Consulta 5b.1 - Zona Sacra Famiglia

stato di fatto

5b
1

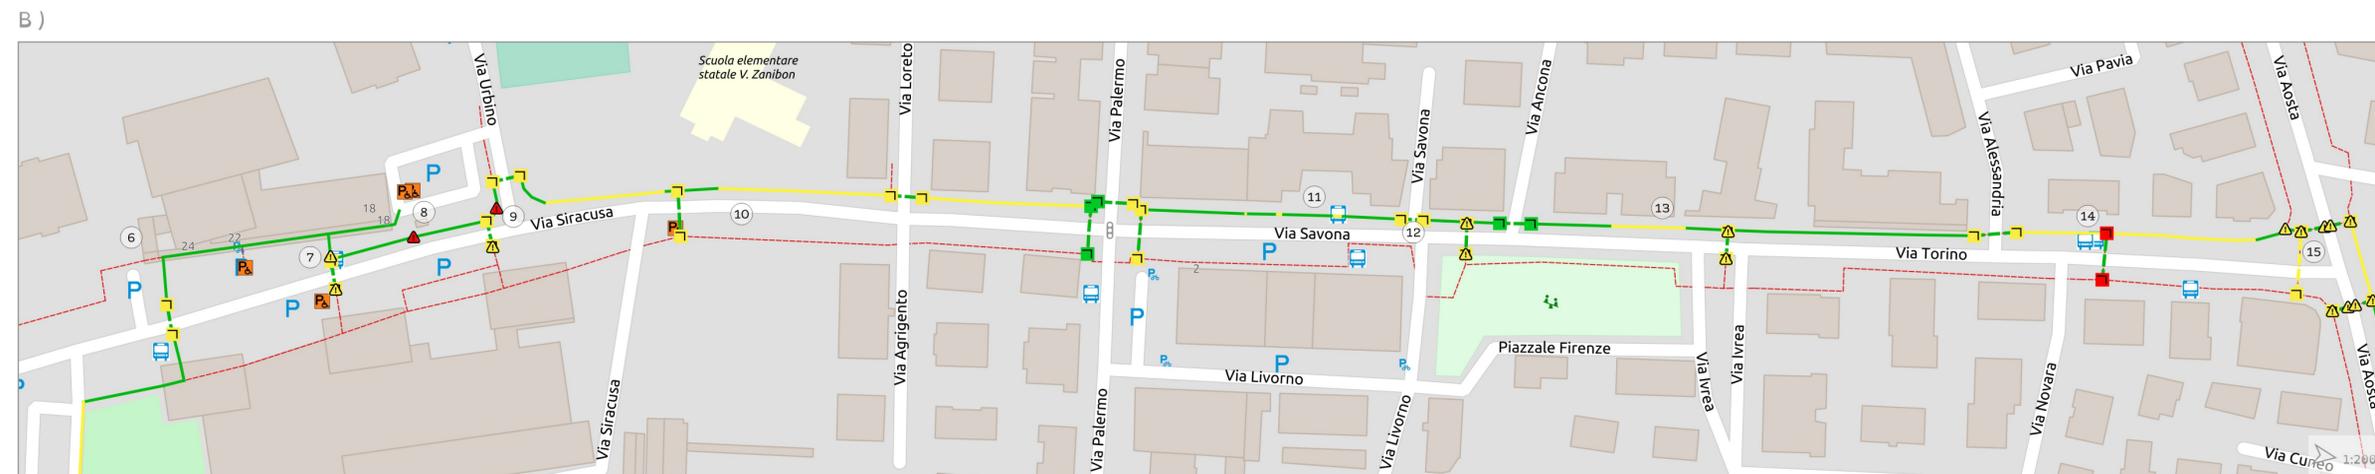
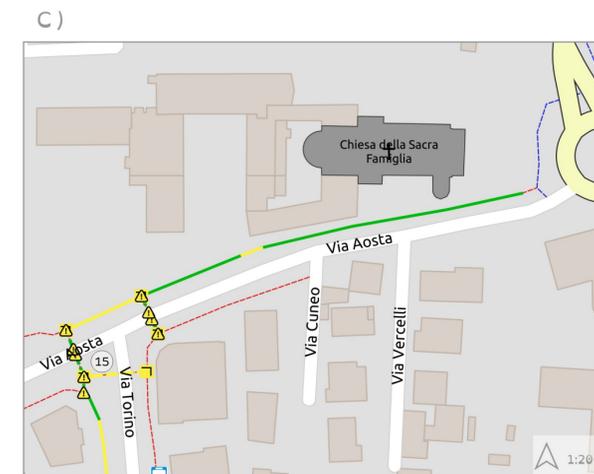
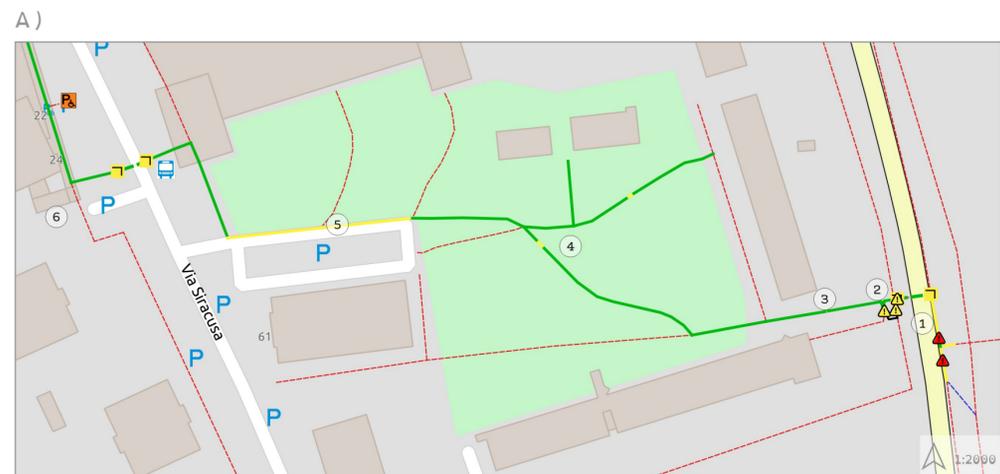
N. rif.	Criticità
1	Archetti dissuasori in posizione troppo ravvicinata; scalino su accesso al Ponte Goito; tratto di marciapiede sconnesso; assenza di guida naturale e di segnalazione per raggiungere il semaforo. Illuminazione carente. Nei pressi, al Ponte del Sostegno: semaforo privo di segnalazione acustica e raccordi privi di segnalazioni tattilo-plantari.
2	Passaggio pedonale con strettoia dovuta a vasca di cemento
3	Scalino di assestamento lungo il marciapiede
4	Tratti di pavimentazione in betonelle disestata a causa di radici
5	Nella piazza attualmente utilizzata per il parcheggio, manca l'individuazione del percorso pedonale di collegamento tra Piazza Napoli e Via Siracusa
6	Raccordi strada/marciapiede senza pavimentazione tattile; assenza di segnalazione dal portico all'attraversamento pedonale e di segnalazione della fermata. Illuminazione carente su tratto di Via Siracusa di fronte a Piazza Napoli

7	Raccordo marciapiede/carreggiata con scalino maggiore di 1 cm. Assenza di segnalazione dal portico all'attraversamento pedonale. Paletti dissuasori difficilmente intercettabili con bastone.
8	Discontinuità del percorso pedonale e mancanza di collegamento con il parcheggio; ostacolo su marciapiede (palo e cestino). Rampa di collegamento portico-parcheggio con pendenza eccessiva.
9	Ostacolo (paletto) su marciapiede; attraversamento pedonale con passaggi disallineati; segnaletica verticale (due pali) che ostacola il passaggio sul marciapiede ang. Via Siracusa-Via Urbino. Mancanza segnaletica verticale attraversamento Via Urbino; raccordo con scalino maggiore di 1 cm Via Urbino. Tratto di marciapiede Via Siracusa con pendenza trasversale 3%.
10	Lato est dell'attraversamento: parcheggio disabili in posizione impropria sullo spazio destinato all'attraversamento. Raccordo disestato a causa di radici. Agli incroci con Via Loreto e Via Palermo: raccordi da sistemare. Incrocio con Via Palermo semaforizzato. Illuminazione carente. Tratti di marciapiede Via Siracusa con pendenza trasversale da 2.5% a 3.5%.

11	Brevi tratti di marciapiede disestato. Incrocio Via Palermo-Via Siracusa semaforizzato, ma privo di segnalatore acustico. Illuminazione carente
12	Seivolo di raccordo marciapiede-carreggiata inclinato verso il centro dell'incrocio. Raccordo con scalino maggiore di 2 cm. Paletti dissuasori difficilmente intercettabili con bastone.
13	Marciapiede disestato per circa 20 m. Paletti dissuasori difficilmente intercettabili con bastone.
14	Tratto di marciapiede alto 20 cm. Fermata autobus su tratto disestato e poco visibile. Attraversamento pedonale con raccordi superiori a 2,5 cm e tratto di marciapiede disestato. Tratto di marciapiede a nord della fermata con pendenza trasversale 4.5%.
15	Attraversamenti pedonali che si intersecano all'angolo ovest tra Via Torino e Via Aosta. Paletti dissuasori e paleria difficilmente intercettabili con bastone. Pavimentazione disestata su attraversamento. Tratto di marciapiede lato est della rotonda con pendenza trasversale 2%, più a est in Via Aosta 7%.
